Modulo per la presentazione delle osservazioni per i piani/programmi/progetti sottoposti a procedimenti di valutazione ambientale di competenza statale

ID: Codice procedura (ID_VIP/ID_MATTM): 12691

“Progetto di un impianto eolico denominato “Pitigliano” ubicato nei comuni di Pitigliano (GR) e Sorano (GR) costituito da 20 (venti) aerogeneratori di potenza nominale 7,0 MW per un totale di 140,0 MW con relative opere connesse ed infrastrutture indispensabili”

TESTO DELLE OSSERVAZIONI

Immagine 1. Vincoli ex art. 136 del CBC dal PIT della Regione Toscana e zona approssimativa dove è progettato l'impianto industriale.

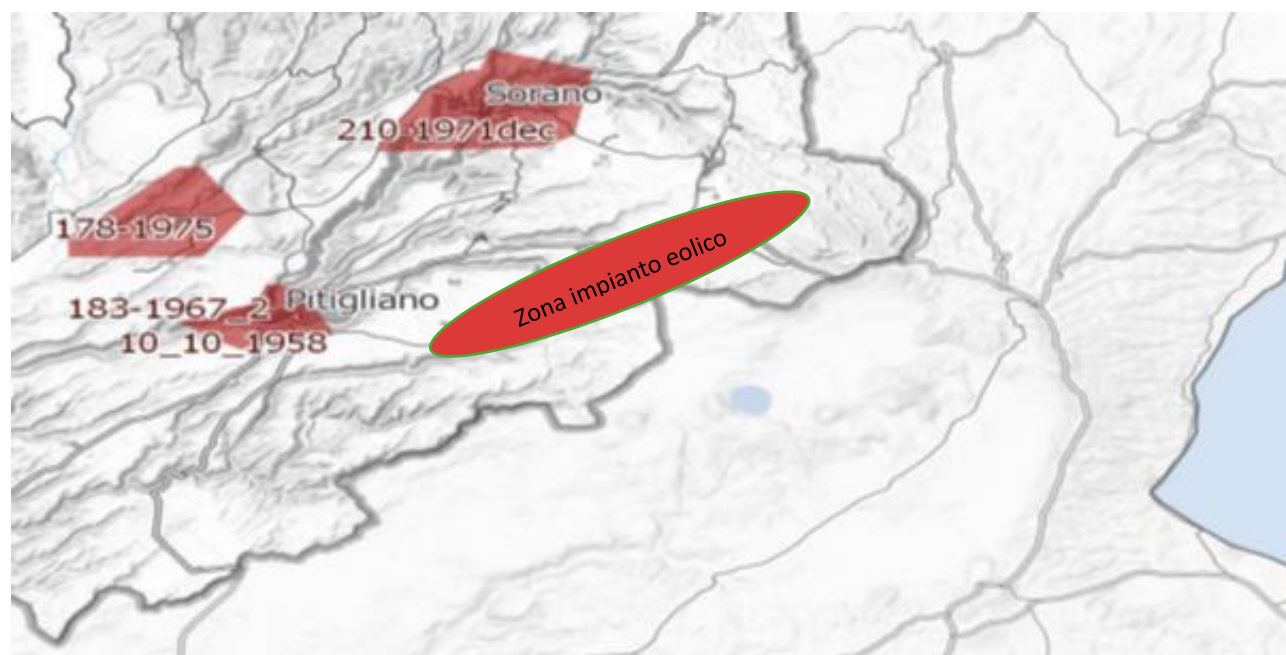
Inoltre, come sostiene la Proponente parte dell'impianto si verrebbe a trovare a 3,5 km dal centro abitato di Sorano. Infatti, tre degli aerogeneratori WTG 08, 09, 10 sono addirittura all'interno delle fasce di rispetto dei 3 km del suo vincolo paesaggistico di notevole interesse pubblico ex art 136 del CBC. Si evidenzia che così si crea

un'ulteriore incompatibilità con la tutela del Paesaggio.

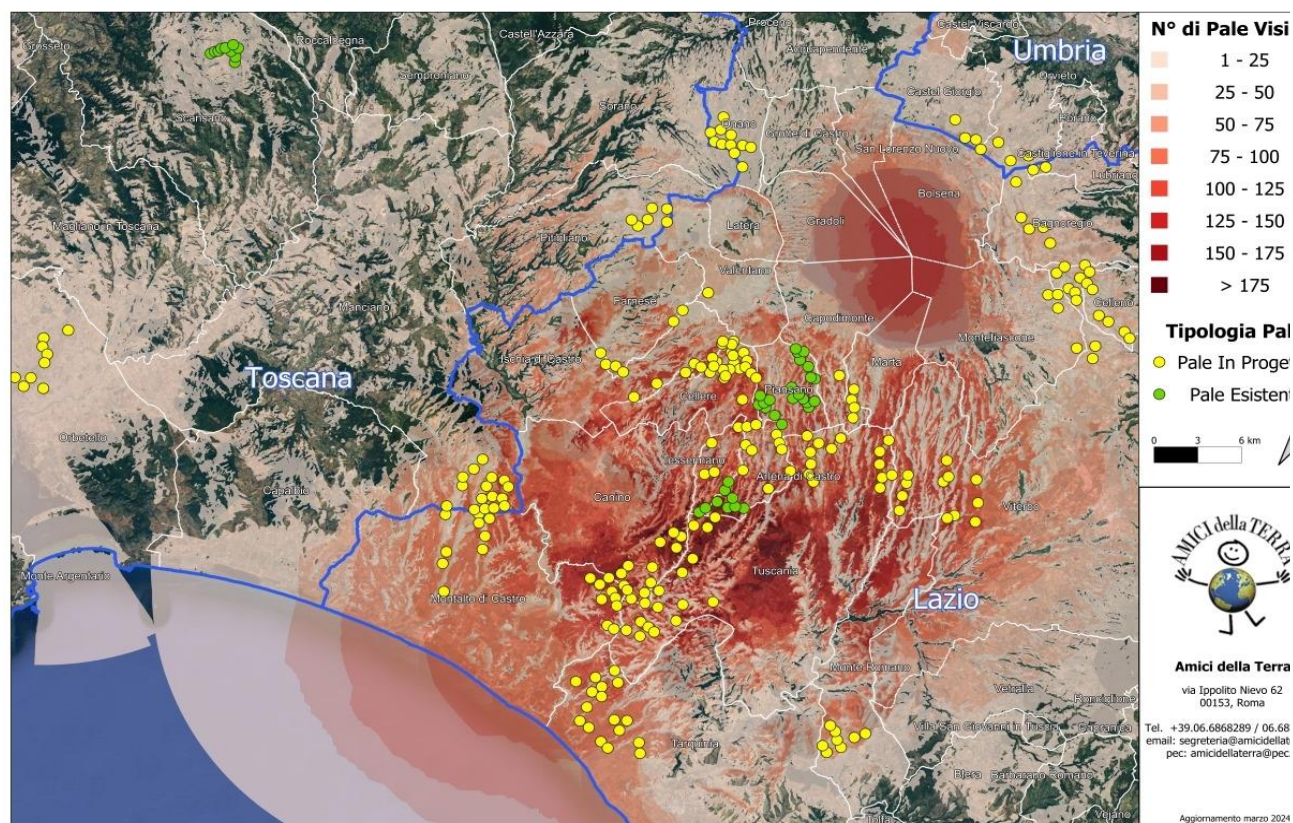
Alla luce di quanto descritto, possiamo concludere che la previsione *"Se a scala europea o nazionale la produzione di energia da fonti rinnovabili è spesso considerata*

come unilateralmente positiva, è infatti a scala locale che lo sviluppo delle energie rinnovabili può produrre esternalità negative che intaccano i valori culturali e naturali del paesaggio, con potenziali ricadute sul turismo, sulla produzione agricola e sull'identità e riconoscibilità dei luoghi” (da D.G.R Lazio n. 390/2022) è quanto mai appropriata anche per il territorio della “Città del Tufo” e della Tuscia settentrionale identificabili storicamente e culturalmente nella Maremma interna.

OSSERVAZIONE N.12

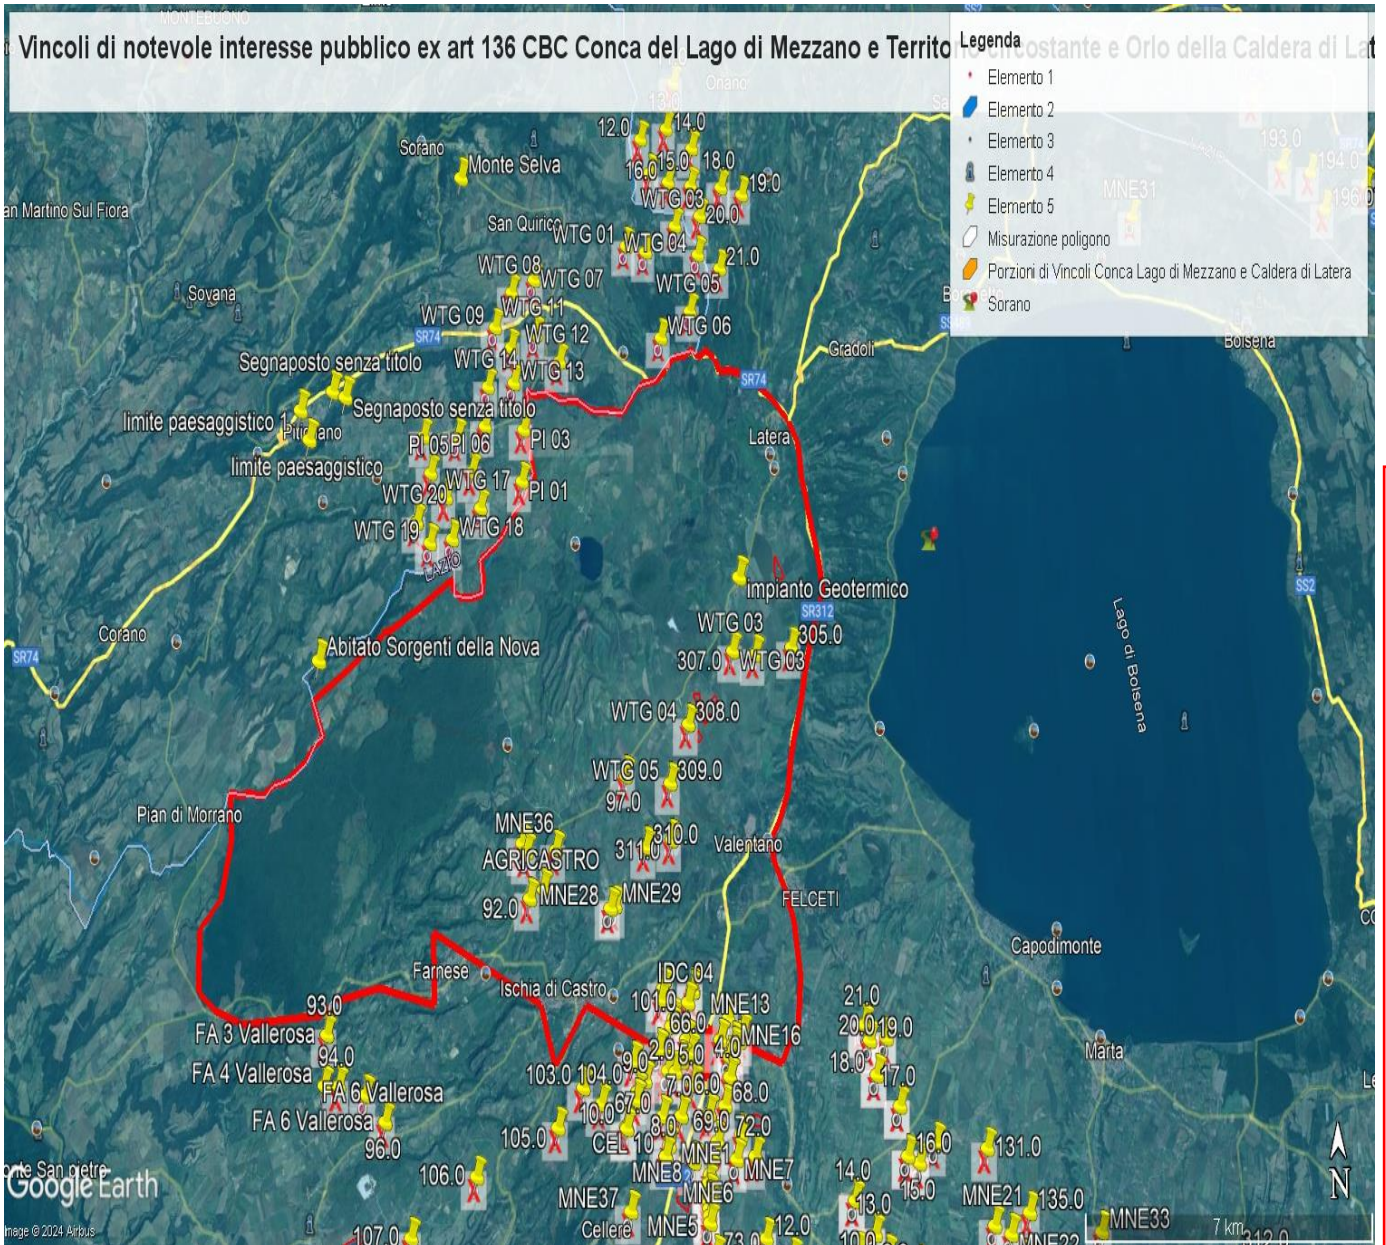
- 1) Lo studio presentato dal proponente nel "Report anemologico" si è basato su dati di parametri meteorologici estratti da un modello di rilevamento virtuale Virtual Met Mast (Vortex ERA - 5 series). Lo studio non riporta che tale modello sia stato validato con misure in sito. Una validazione del modello con misure rilevate sul posto per almeno un anno/ un anno e mezzo dovrebbe essere necessaria per garantire l'accuratezza della produzione energetica stimata.

- 2) Lo studio presentato nel "Report anemologico" riporta valori incoerenti di produzione energetica lorda e netta.
 - a. Nel paragrafo 5.2, Energy calculation, si stabilisce che usando il software Open Wind e il Wake Model Deep Array Eddy Viscosity, la produzione lorda dell'impianto risulta essere di 146,97GWh/anno, la produzione netta 143,59GWh/anno.

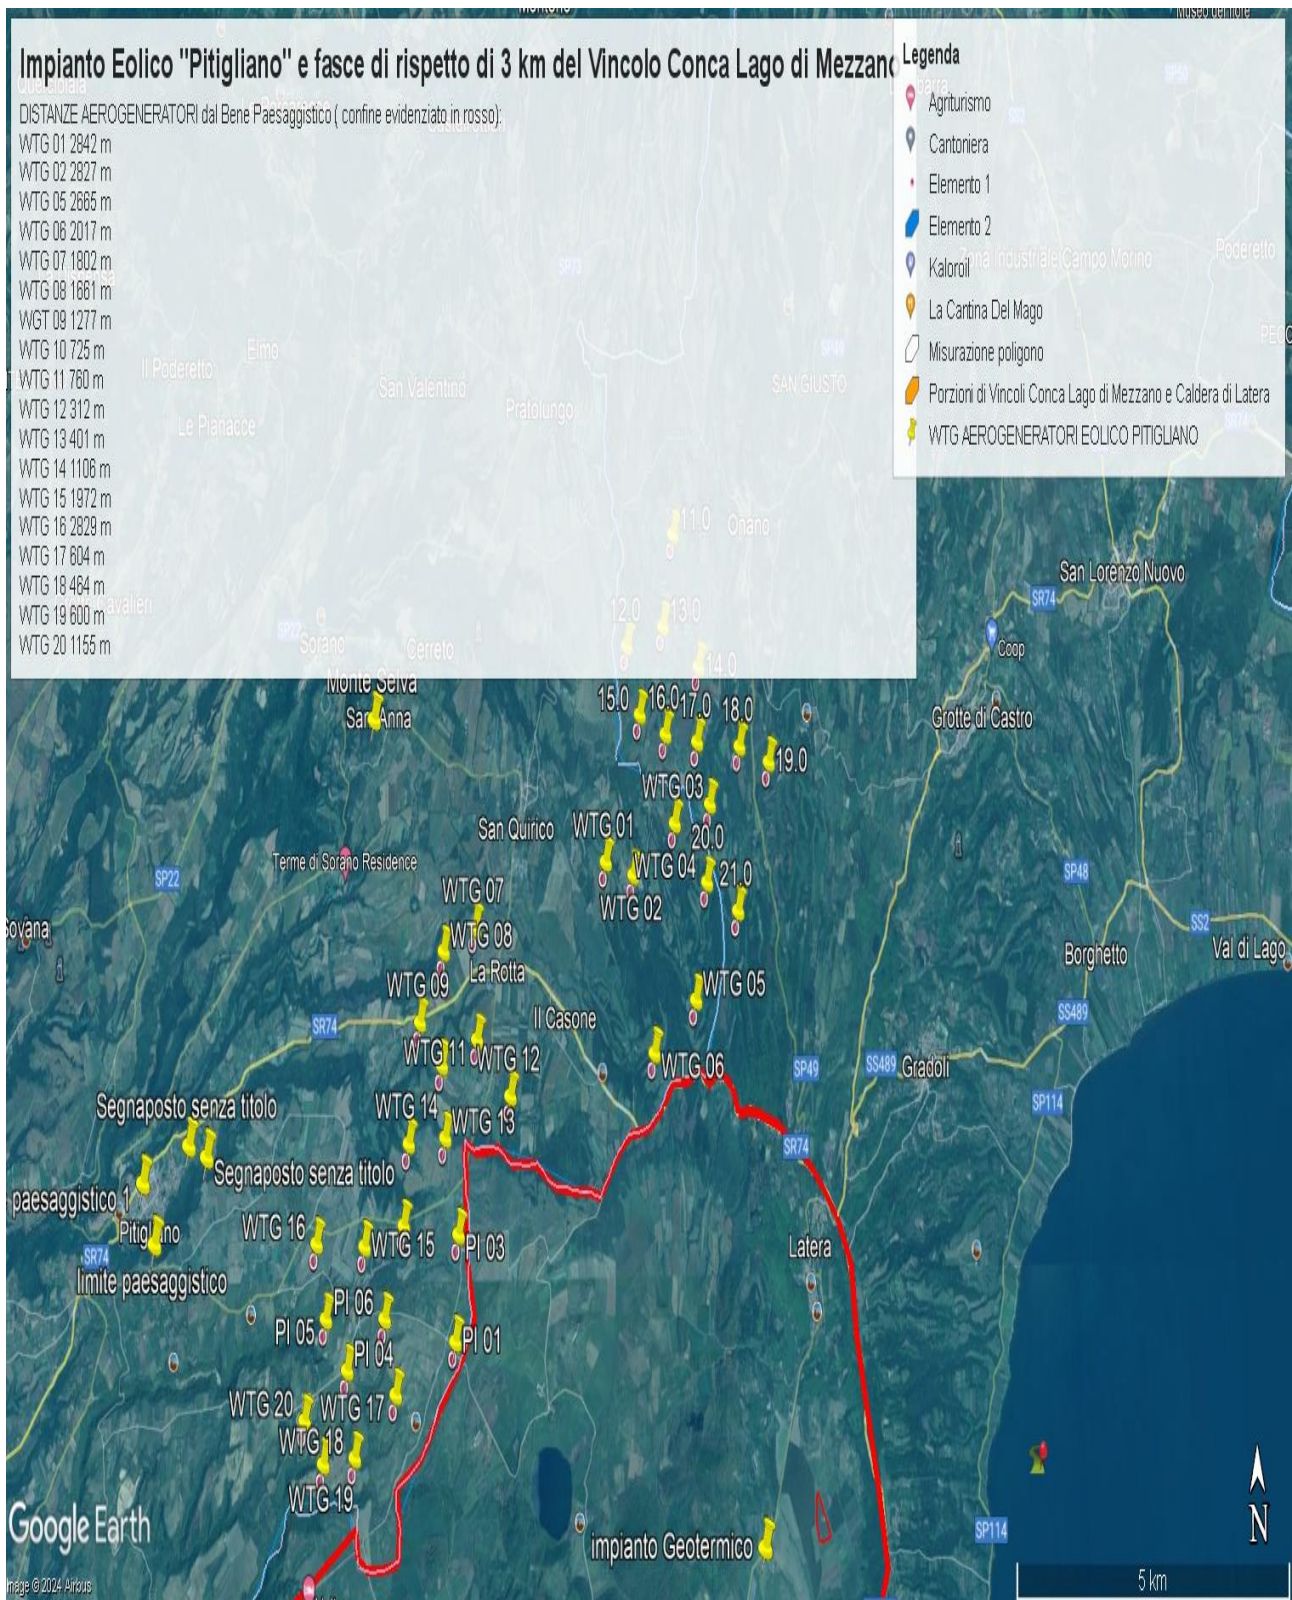
Come è illustrato nell'immagine si ribadisce che l'impianto industriale "Pitigliano" ricade completamente all'interno delle fasce di rispetto dei due vincoli di notevole

interesse pubblico e lambisce quelle di un terzo vincolo e quindi come affermato dal Consiglio di Stato nelle sentenze citate, l'impianto è insediato in area non idonea ai sensi dell'art. 20 comma 8 lettera c quater del D.Lgs. n. 199/2021 e ss.mm.ii al contrario di quanto sostiene la proponente.

IMMAGINE n. 2 Impianto eolico industriale “Pitigliano” e distanze aerogeneratori dai Vincoli della Conca del Lago di Mezzano...

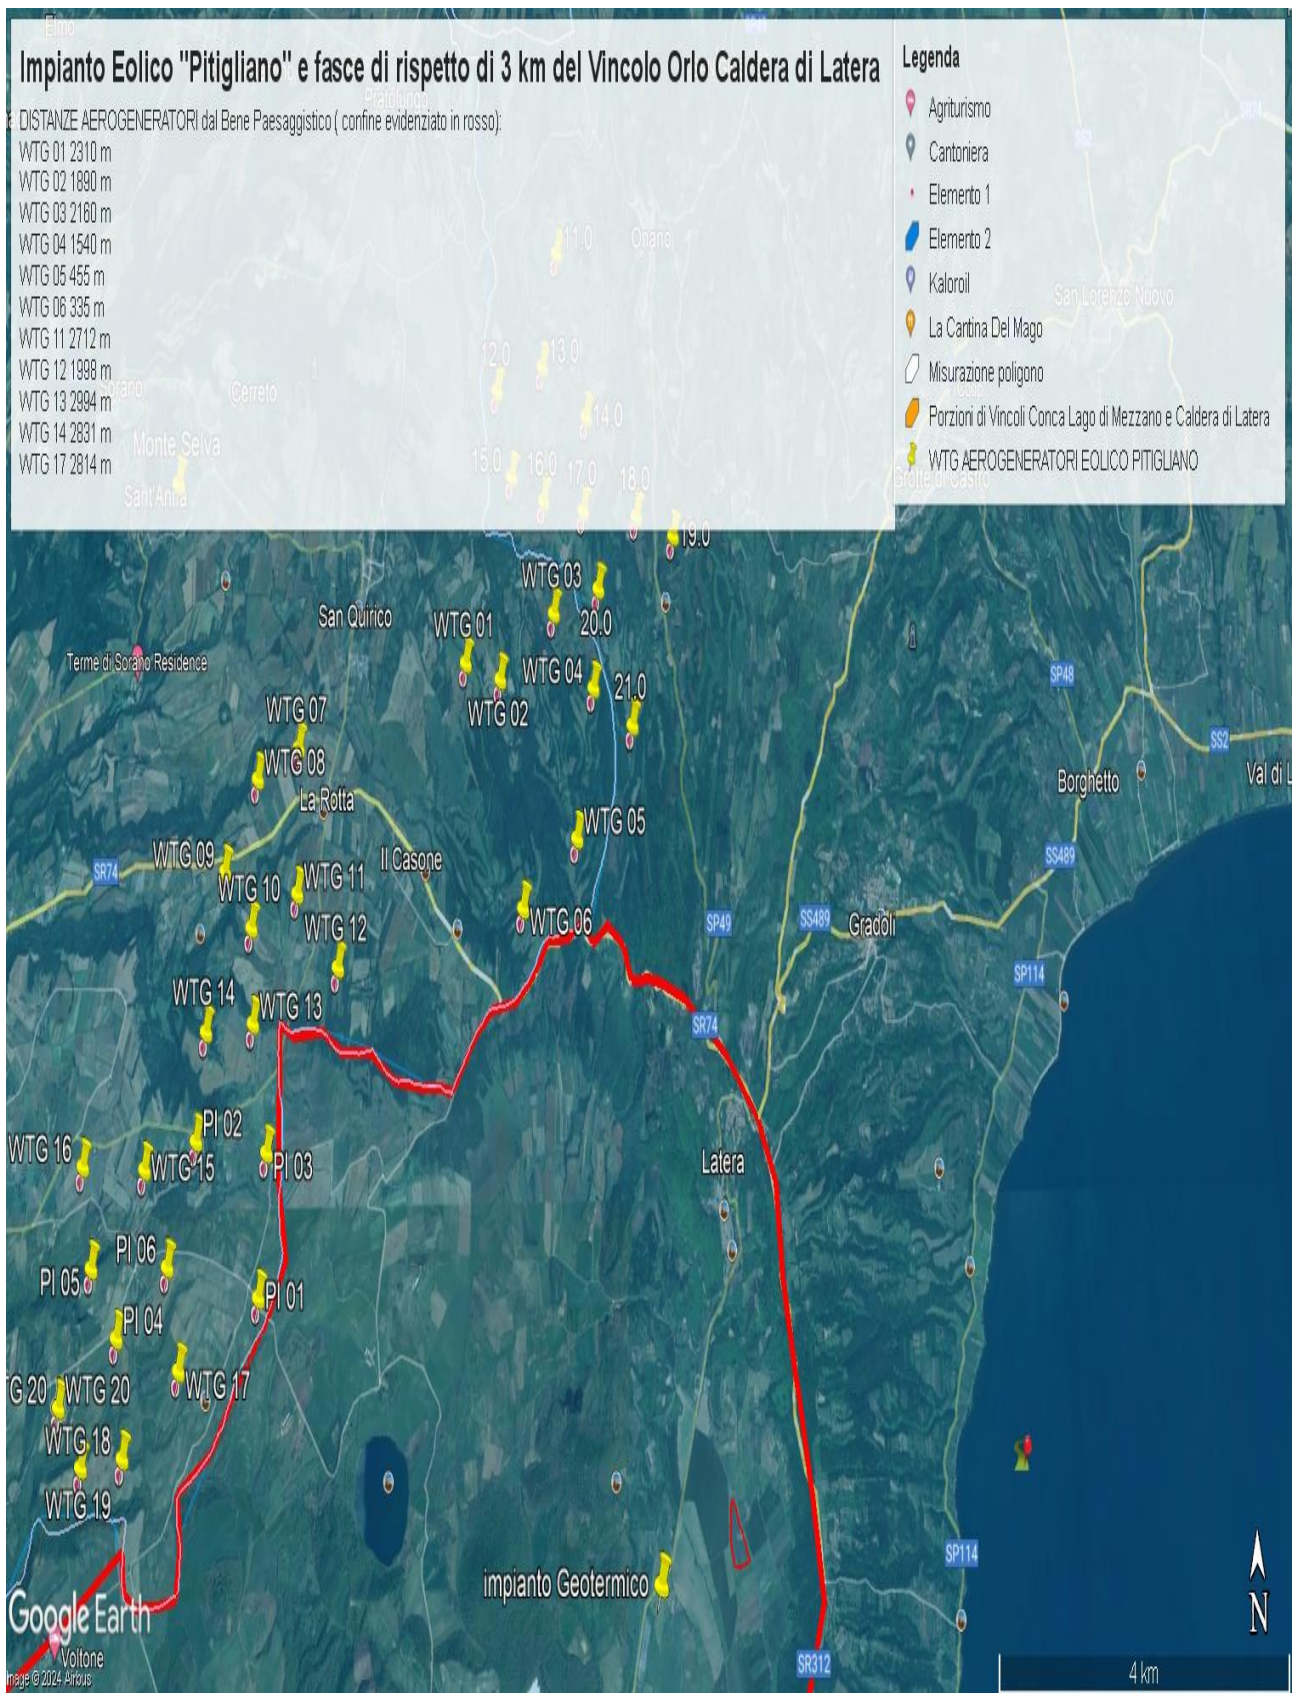
Al contrario si evidenzia che l'impianto eolico industriale citato non solo ricadrebbe con tutti e 20 gli aerogeneratori all'interno delle fasce di rispetto di 3 km di due vincoli paesaggistici di notevole interesse pubblico esistenti nella Regione Lazio e con una parte di essi nel vincolo paesaggistico del Centro abitato di Sorano (GR) quindi in aree non idonee all'installazione di impianti di energia rinnovabile. Addirittura, alcuni aerogeneratori sarebbero ubicati a poche centinaia di metri dai perimetri dei due vincoli paesaggistici laziali ex art 136 del CBC.

IMMAGINE n. 3 Impianto eolico industriale "Pitigliano" e distanze aerogeneratori dai Vincolo "Orlo della Caldera di Latera.

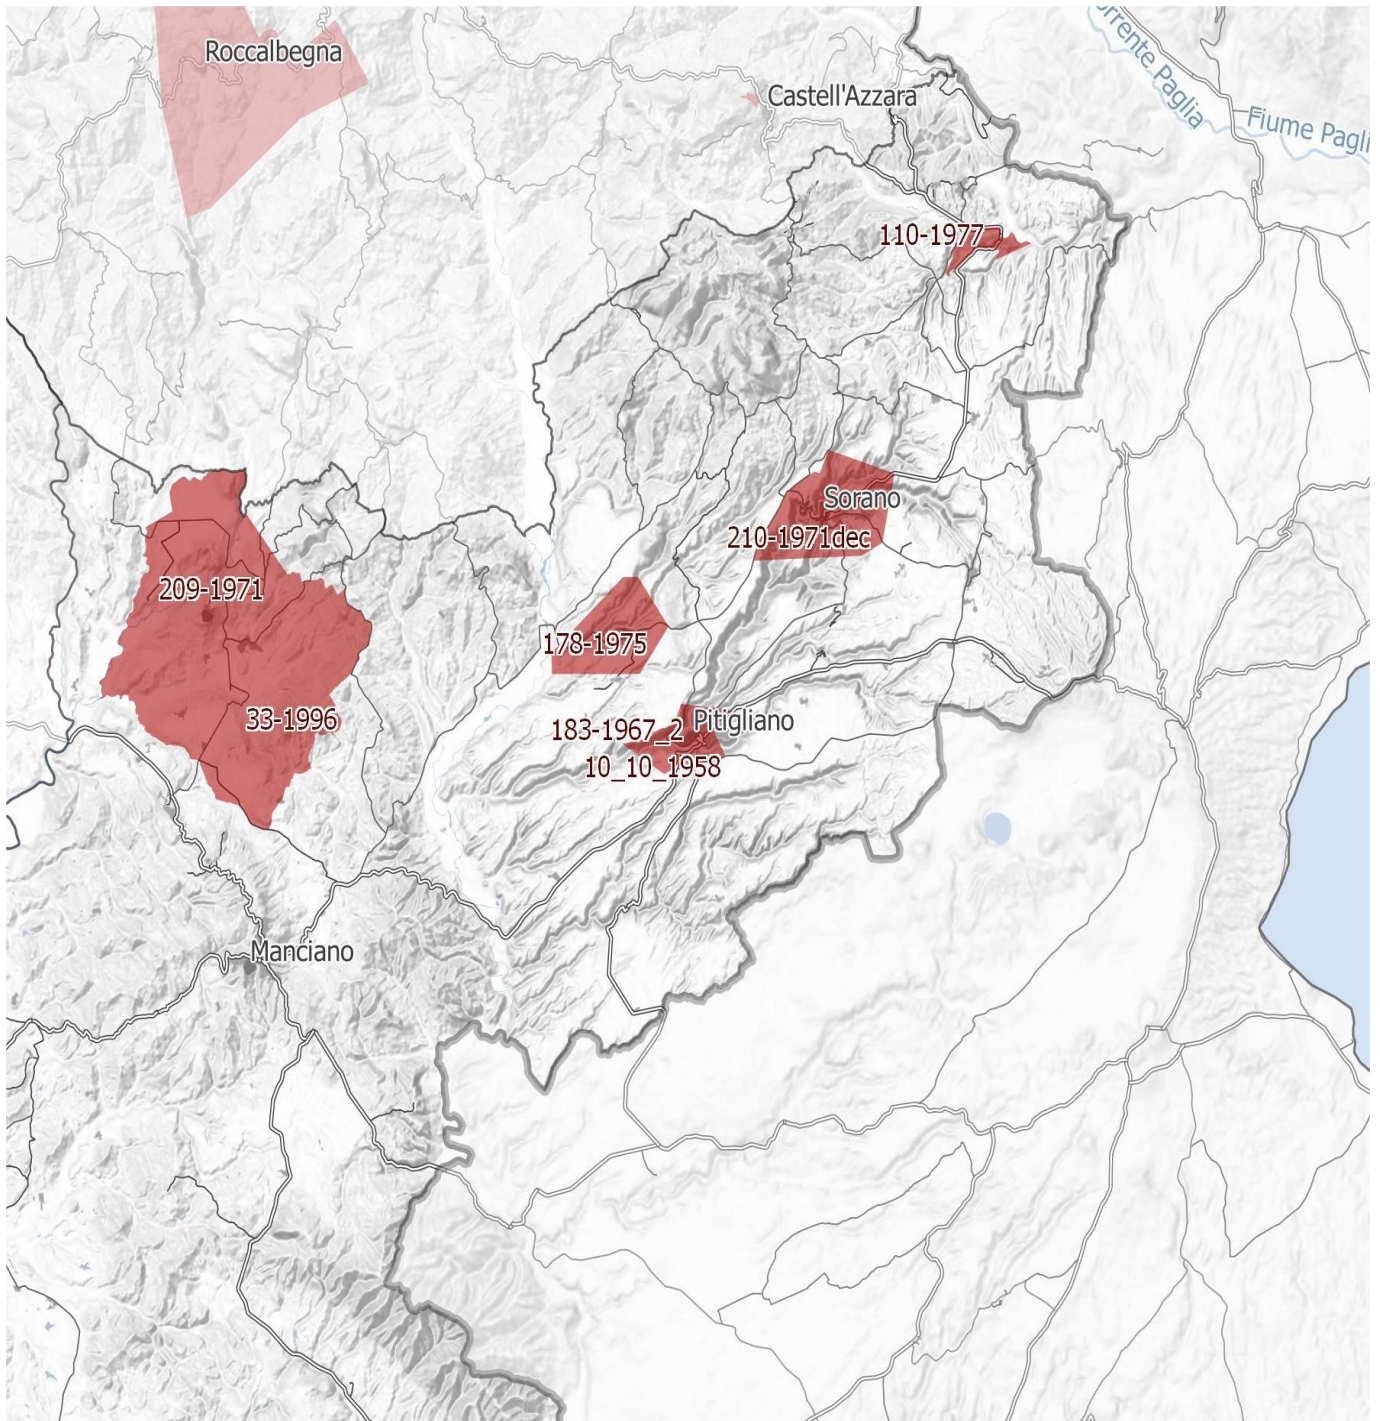
Concludendo, si evidenzia ancora che la proponente non effettuando la procedura prevista dalla Parte III delle Linee Guida nazionali ha ignorato un vincolo paesaggistico di notevole interesse pubblico istituito con un provvedimento del Segretariato regionale del Ministero della Cultura per il Lazio che ha emanato il Decreto di dichiarazione di notevole interesse pubblico n. 22 del 15.02.2024 ai sensi e per gli effetti dell'art. 136, co. 1, lett. c) e d) del decreto legislativo 22 gennaio 2004, n. 42, "Ambito paesaggistico, geologico e geomorfologico dell'orlo della caldera di

Latera e delle sue pendici interessate dai centri eruttivi periferici" nei comuni di CELLERE, FARNESE, ISCHIA DI CASTRO, LATERA, PIANSANO.
